## RÉVISION GÉNÉRALE DU PLAN LOCAL D'URBANISME DE CLERMONT L'HÉRAULT.

### RAPPORT, CONCLUSIONS ET AVIS DU COMMISSAIRE ENQUÊTEUR.

Établi par Jean JORGE, commissaire enquêteur  
Clermont l'Hérault le 18 janvier 2024.

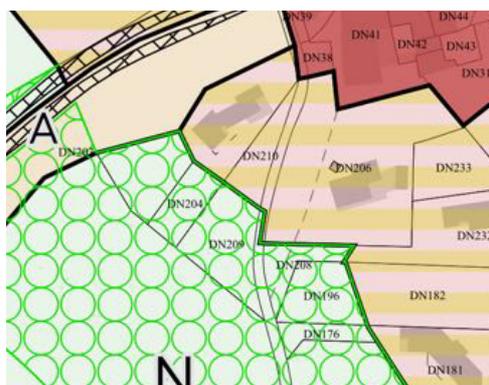
*Demande reprise dans le courrier C01*

*Réponse favorable au classement en Uca compte tenu de la configuration du secteur et de la présence à proximité immédiate des accès et des réseaux.*

*Enjeu de surface : 822 m<sup>2</sup> selon le pétitionnaire, 773 m<sup>2</sup> selon le cadastre.*

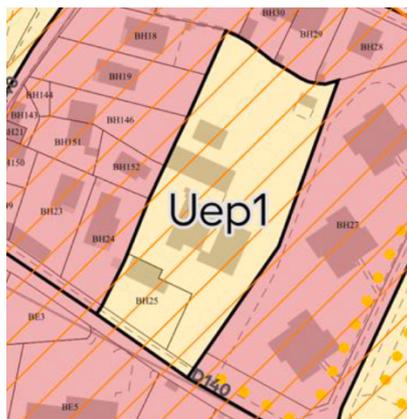
Nous souhaiterions entrer dans ce règlement.

*Réponse favorable,*

*Nécessaire au développement de l'établissement*

**R-38 – Mr. MONTADE Francis.**

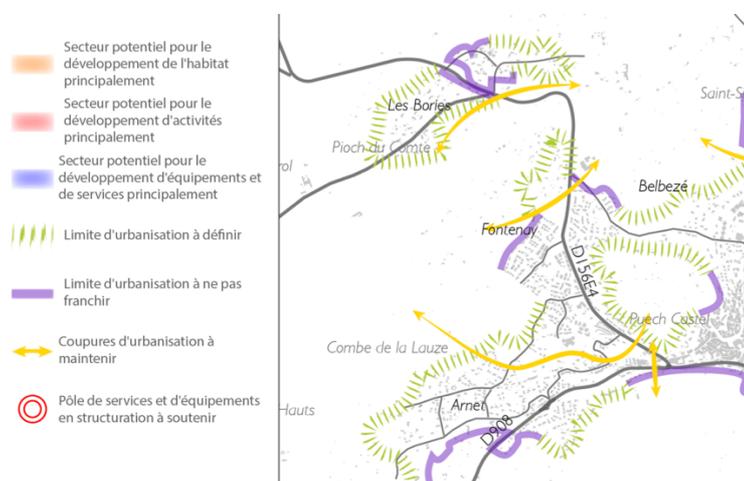
Ma parcelle section CT n° 344, j'ai constaté qu'elle se situait en zone N (zone naturelle). Je demande à ce qu'elle soit constructible compte tenu de l'urbanisation existante autour de ma parcelle.

**R-56 – Mr. REVERBEL David.**

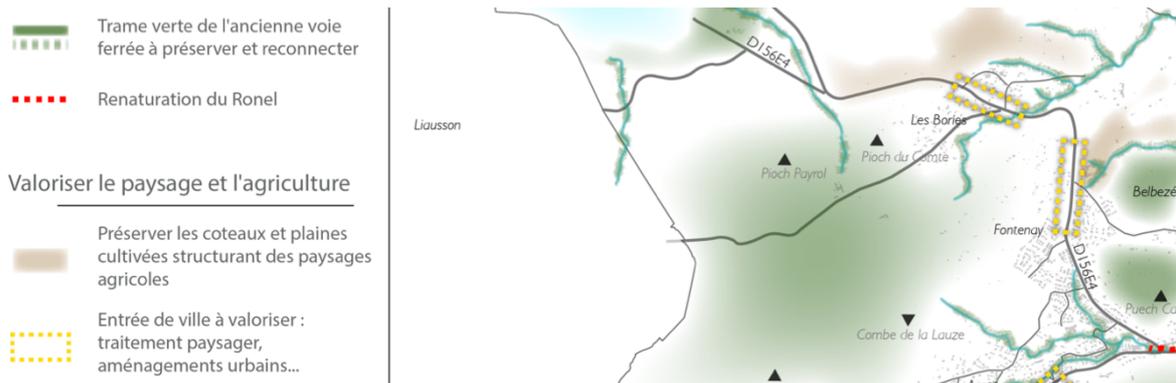
Je demande tout simplement de ne pas déclasser la pointe de mon terrain en zone verte pour pouvoir terminer mon projet familial, tout en protégeant et entretenant comme depuis le début de l'aménagement de ce terrain, l'environnement paysager et les règles d'urbanisme.

J'ai déposé un courrier et un plan.
